工程指示 / 要求簡箋 ENGINEER INSTRUCTIONS(E.I.)

工程指示編號:	EI- 5129B	修改版本:	B
	HK-1796		
工程編號:	J 856	工程名稱:	天榮站
收件人:	王良/水洪/香港辦	發件人:	Lai Sik Hung
工程項目:	回覆:中山辦巡查國內廠房質量檢查報告 (修訂B:新增R611及R618)	日期:	18/10/2022

Factory Inspection Report

工程項目：天榮站鋁窗工程(預製件窗部分)

Photo no: 002

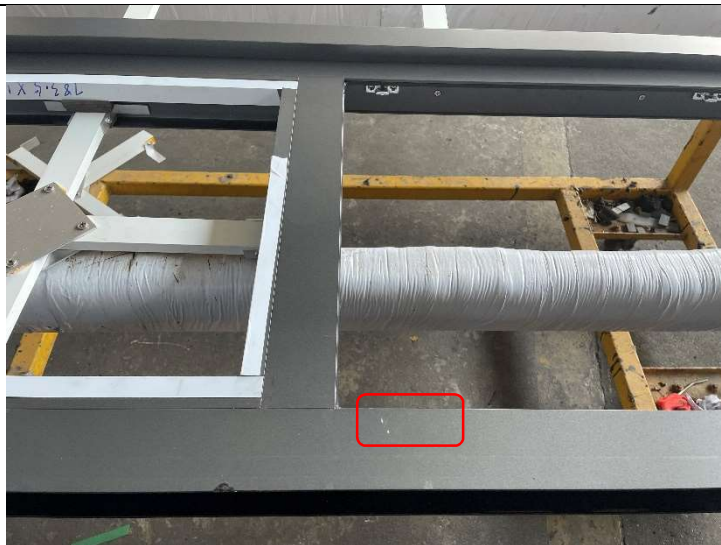
編號為 T3-16/F-AW
03R 的預製件窗，窗框
企料室內面見刮花，刮
花位置不能被混凝土遮
擋，不接受。
加工廠解釋會將刮花的
企料進行更換。

- 1.) 編號為 T3-16/F-AW 03R 的預製件窗窗框企料室內面見刮花，刮花位置不能被混凝土遮擋，不接受，加工廠解釋會將刮花的企料進行更換（見圖 002）；加工廠需加強質檢力度，組裝前做好鋁型材的保護措施。
- 2.) 編號為 T3-8/F-AW03 的預製件窗的中企夾通螺絲加工位置不符合組裝圖紙要求，組裝圖紙與型材加工圖紙要求不符（見圖 004~006）；加工廠需重新審批組裝圖紙與型材加工圖紙要求是否存在差異並更新相對應的圖紙與節點圖。
- 3.) 編號為 T3-16/F-AW02 的預製件窗中企夾通室內面與色板比較，明顯見色差，不接受，已更換（見圖 007、009、010、016、017）；加工廠需對原材料加強質檢力度，避免有缺陷的鋁型材進入加工區域。

Photo no: 005
Location:東莞美而特幕
牆有限公司
Date:06 Oct,2022

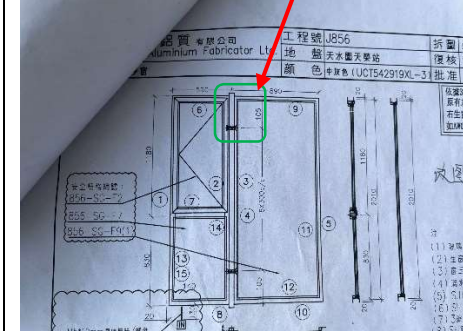
Content:
實測預製件窗中企夾通
第一顆螺絲安裝位置及
螺絲相鄰間距分別為:
135mm/300mm
圖紙要求螺絲安裝位置
分別為:
115mm/300mm
螺絲孔位位置不符合圖
紙要求。

Photo no: 006
Location:東莞美而特幕
牆有限公司
Date:06 Oct,2022

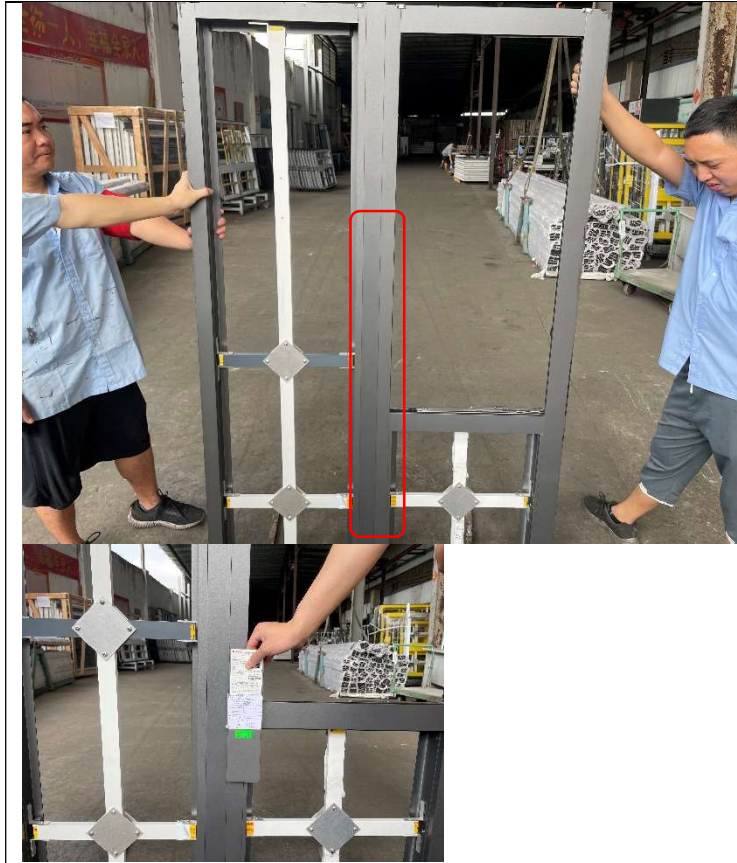
Content:
查看中企夾通 X86008
加工圖紙，第一顆螺絲
孔位加工位置為
135mm(紅框)
查看組裝圖紙上中企夾
通第一顆螺絲加工位置
為 115mm(105+10)
(綠框)
型材加工圖紙與預製件
窗組裝圖紙要求不符。

Photo no: 007

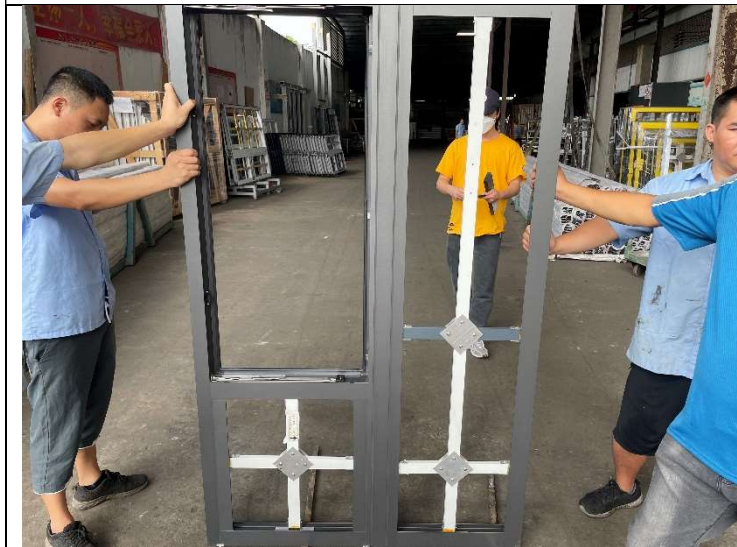
編號為 T3-16/F-AW02
的預製件窗，中企夾通
室內面與色板比較，明
顯見色差，不接受。

Photo no: 009

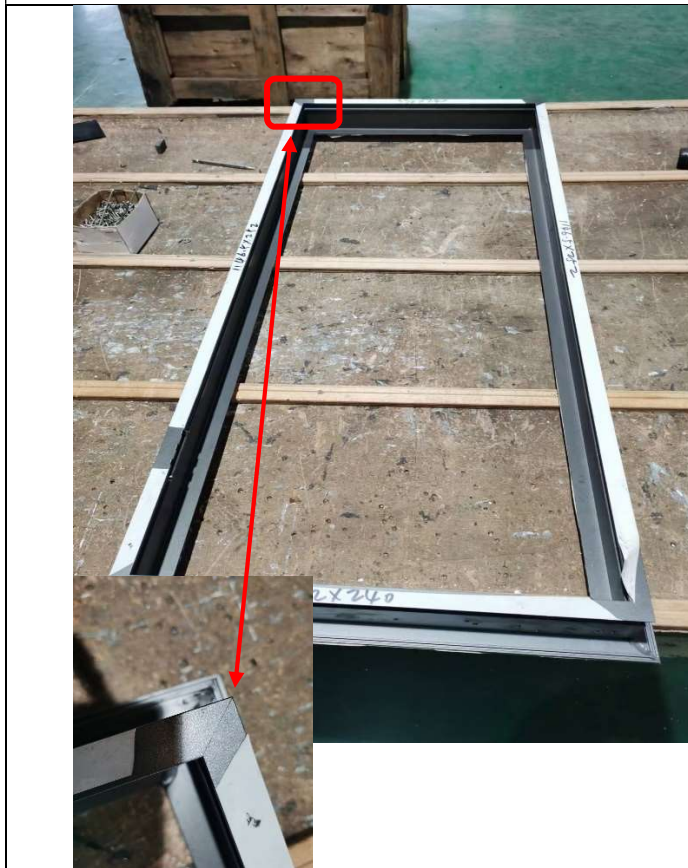
加工廠返修完成的窗玉
AW-02 · 室內面碰接位
變形，不接受。

窗玉 AW-02 變形的窗
框料已更換，可接受。
(更換後的相片由加工廠
提供)

- 1.) 加工廠返修完成的窗玉 AW-02 室內面碰接位變形，不接受，已執修（見圖 009、010）；加工廠需加強對窗玉的質檢力度並改善窗玉組裝工藝。
- 2.) 編號為 T3-8/F-AW-02R 的預製件窗保護膠紙未貼緊型材面，已重新貼回膠紙並在膠紙角位啣膠（見圖 017~018）；加工廠需做好保護措施，避免膠紙在運輸途中脫落。
